监理工作联系单

工程名称：许昌森源新能源发电有限公司禹州花石项目

编号 CZZHJL-YZHS-013

事由：关于檩条部分变形问题；

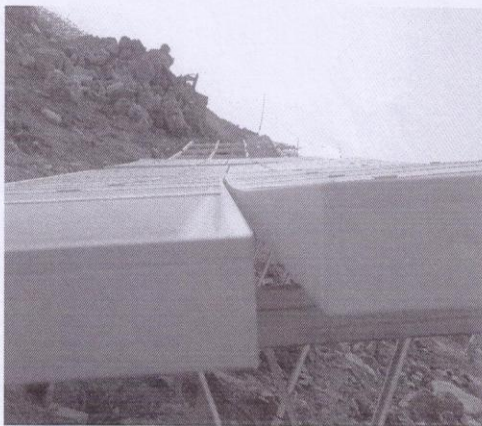
内容：在组件试装中发现本工程中使用的部分檩条成弓型（两头高中间低），是檩条变形导致；

（1）安装在檩条上面的组件上下两块不在同一平面上，形成同一组组件整体不在同一平面上，外观上也不美观，而且也不符合规范要求。

（2）部分边压块配套 M8 方螺母紧固时撑开檩条，不能起到紧固的作用，影响使用。

（3）檩条开口尺寸与设计图纸不符，部分方螺母上的牙纹不能有效的卡在檩条的开口齿面上，起不到紧固组件与支架的作用。

对以后运行存在安全隐患，请业主单位尽快与设计单位联系解决施工中存在的问题，确保以后运行的安全。
